## **„Modernizace a dostavba ŽST Praha Masarykovo nádraží“**

### **Vysvětlení, změny a doplnění zadávací dokumentace - Dodatek č. 24**

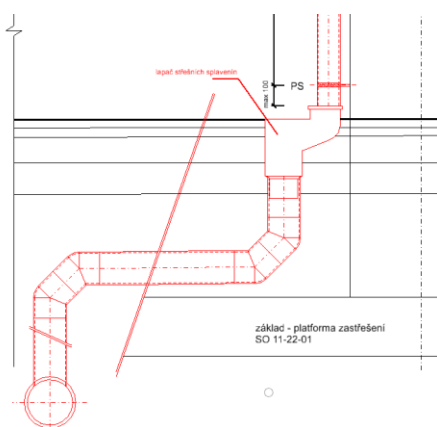
SO 11-31-01 dešťová kanalizace

V Technické zprávě objektu je v celkovém přehledu potrubí uvedeno „Potrubí PE D 160x14,6 SDR 17“ s celkovou výměrou 1803,7m se strohou informací, že se jedná o materiál uvažovaný na přípojky dešťové kanalizace. Ve výkazu výměr se tato položka nachází (poř.č.25, celkem 1791,67 bm), nicméně ve zveřejněných podkladech uchazeč nedohledal konkrétní specifikaci zemních prací s přípojkami souvisejícími, hloubky uložení potrubí, kladecí schémata apod.

Žádáme zadavatele o doplnění projektové dokumentace, popřípadě revizi výkazu výměr objektu SO 11-31-01 související s přípojkami dešťové kanalizace.

V Technické zprávě objektu, v celkovém přehledu jsou jednotlivá potrubí sečtena, v rámci celého objektu.

Co se týče položky č.25 - Jedná se o část těsného kvazi podtlakového systému odvodnění platformy, který má být dodán jako celek včetně všech kotvících a technologických prvků.

Výběr z TZ:

Ležaté rozvody na úrovni platformy	DN 150	1752,97 m
	DN 100	38,69 m
Svislé zvody z platformy	DN (100)150	85,10 m
Přípojky ke stokám	DN (100)150	69,02 m

Co se týče samotných přípojek, jsou zakresleny v přílohách „SO113101\_2\_025\_000\_DET.pdf“, „SO113101\_2\_002\_001\_SIT.pdf“, „SO113101\_2\_002\_001\_SIT.pdf“.

Způsob samotného napojení bude záviset od dodavatele systému odvodnění platformy, a má být dodán jako celek.

Co se týče výkopových prací, samotné přípojky se nacházejí v nástupištích a nad základy pilířů, a tedy výkopové práce přípojek nejsou součástí tohoto objektu.
